CONTRIBUTION DE FNE OCMED

Projet photovoltaïque du Roujanel à Prévenchères et Pied-de-Borne

Après avoir fait l'objet d'une enquête publique portant sur le permis de construire, sur l'autorisation de défrichement et sur la révision des cartes communales des communes concernées le projet de parc photovoltaïque du Roujanel à Prévenchères et Pied-de-Borne est soumis à la procédure de dérogation au titre des espèces protégées et donc à une nouvelle procédure de consultation du public.

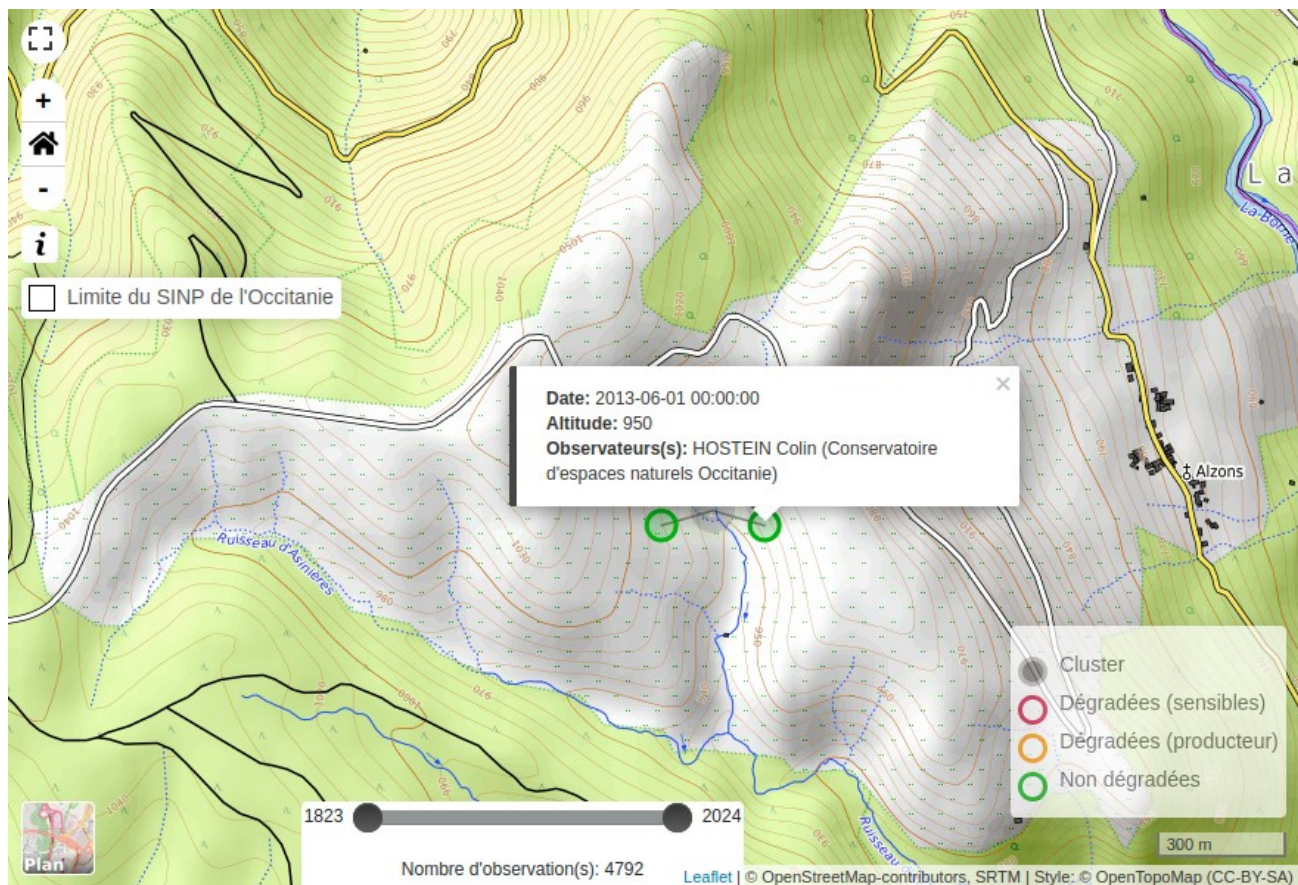
Il n'y a toutefois pas de réponse au sujet de la Drosera à feuilles rondes, du grand Tétrás et de la pie-grièche grise.

Drosera à feuille ronde, connue dans la « zone 5 » (SINP de l'Occitanie).

Drosera à feuille ronde connue au nord de la zone.
